**BEOORDELING PORTWAY VARIANT
T.B.V. BEANTWOORDING ZIENSWIJZE BVHBB
OP A13/16**

RIJKSWATERSTAAT DIENST ZUID HOLLAND

1 september 2011
075709866:A - Definitief
B02022.000009.100

Afbeelding 5

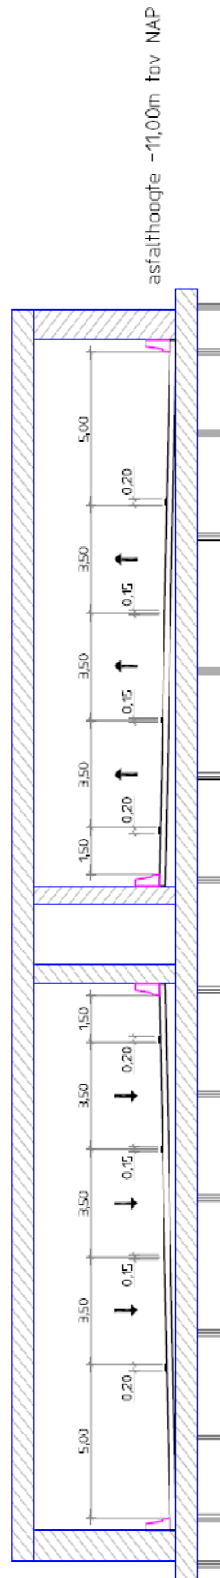
Vanwege genoemde ontwerpeisen is een tunnel in de A13 over een lengte van 1650 meter niet mogelijk. De zuidelijke tunnelmond ligt om reden van verkeersveiligheid te dicht op het nieuwe knooppunt HSL.

Afbeelding 8

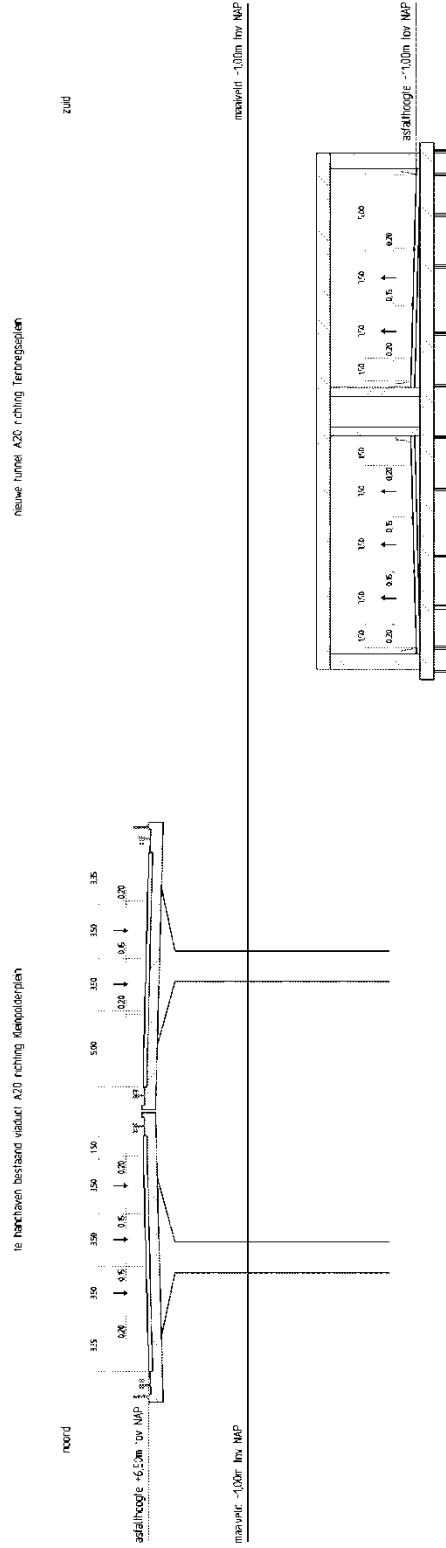
De tunnel in de A20, in variant P over een lengte van 1170 meter is evenmin mogelijk. De afstand tussen de oostelijke tunnelmond en nabij gelegen spoorkruising is volgens ontwerpnormen te kort om hoogteverschil te overbruggen.

Verplaatste tunnelmond in de verlegde A20 volgens richtlijnen

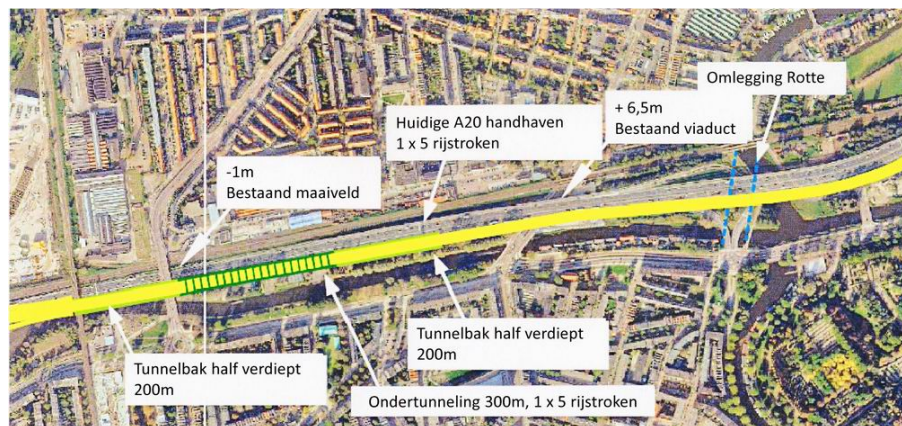
Een andere optie is om de tunnel in de A20 door te trekken tot onder de spoorbaan. In dat geval kan echter de verlegde aansluiting Crooswijk niet ingepast worden. Deze optie is daarom niet realistisch en wordt daarom niet verder beschouwd.
